WĘZŁ PRZESIADKOWY „ESTAKADA” - POSTULATY DOTYCZĄCE POPRAWY FUNKCJONALNOŚCI

(w części dotyczącej przesiadek z autobusów podmiejskich)

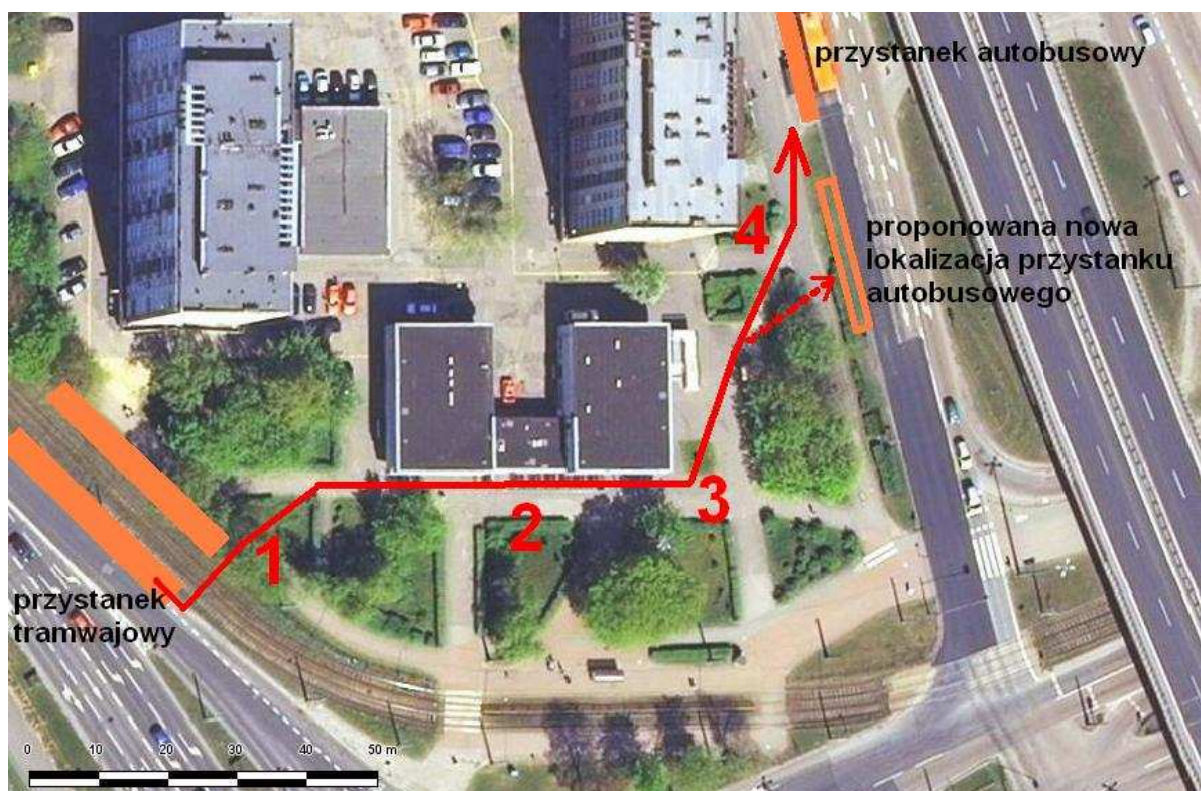
Na zdjęciu poniżej widzimy to miejsce: autobus stanie po prawej stronie kadru, pomiędzy wiatą a północnym (tym od strony centrum) krańcem peronu. By wsiąść do sfotografowanego tramwaju, jadącego do centrum, pasażer musi przejść przez tory. Niestety, na tym krańcu peronów nie ma wyznaczonego przejścia - teoretycznie należy iść na drugi kraniec peronu, czyli w stronę skrzyżowania.

Postulat: wyznaczenie przejścia przez tory przy północnym krańcu peronów (na zdjęciu czerwona strzałka). Tzw. dobre praktyki w projektowaniu przystanków tramwajowych zakładają - w przypadku umieszczenia ich naprzeciw siebie - wyznaczenie przejść przez tory z obu krańców peronów.

Ponieważ w przypadku inwestycji unijnych (tak jest z peronami) obowiązuje pięcioletni okres trwałości, zdajemy sobie sprawę, iż realizacja tego postulatu może zostać odłożona w czasie - jednak wnioskujemy przyjąć proponowane rozwiązanie jako docelowe.

1.

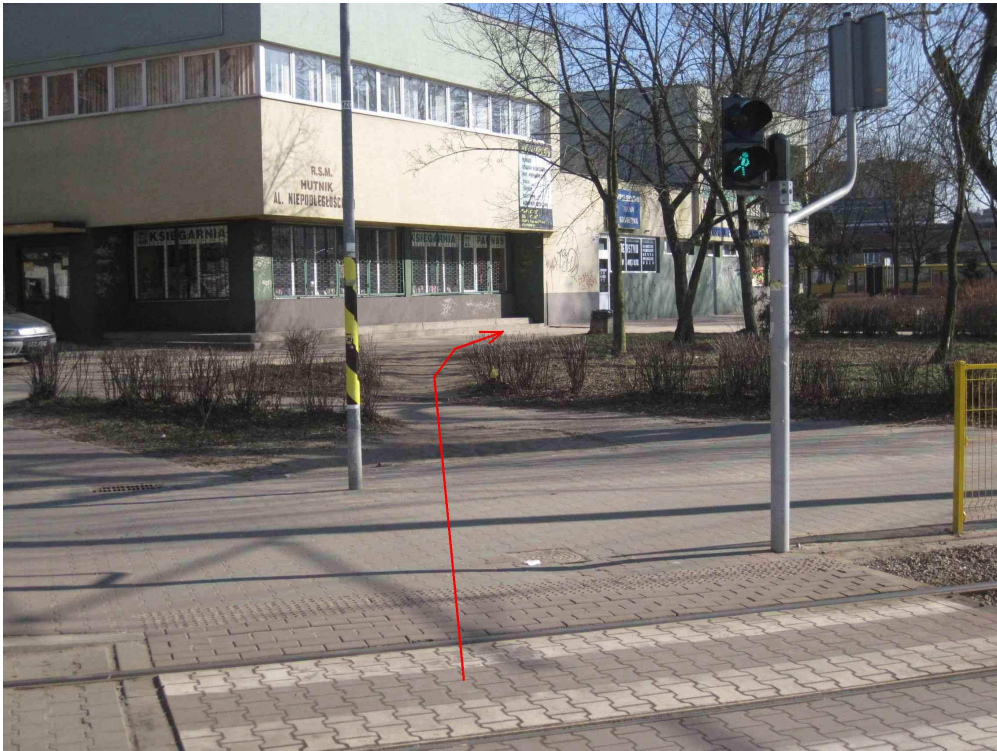
Prześledźmy drogę między przystankami tramwajowym a autobusowym. Poniżej widzimy zdjęcie lotnicze: cyframi 1, 2, 3, 4 oznaczyliśmy lokalizację opisywanych dalej miejsc; zaznaczyliśmy też sugerowaną zmianę lokalizacji przystanku autobusowego - o czym pod koniec opracowania.

Po wyjściu z tramwaju należy pójść w kierunku pawilonu (zgodnie z czerwoną strzałką). Na wprost przejścia przez tory zamiast chodnika wydeptana ścieżka. Układ alejek na skwerze nie dostosowano do zmienionej z powodu budowy tramwaju na Błeszno lokalizacji przystanków.

Postulat: dostosować układ alejek na skwerze do aktualnych potrzeb - w tym wypadku zbudować chodnik na wprost przejścia przez tory tramwajowe.
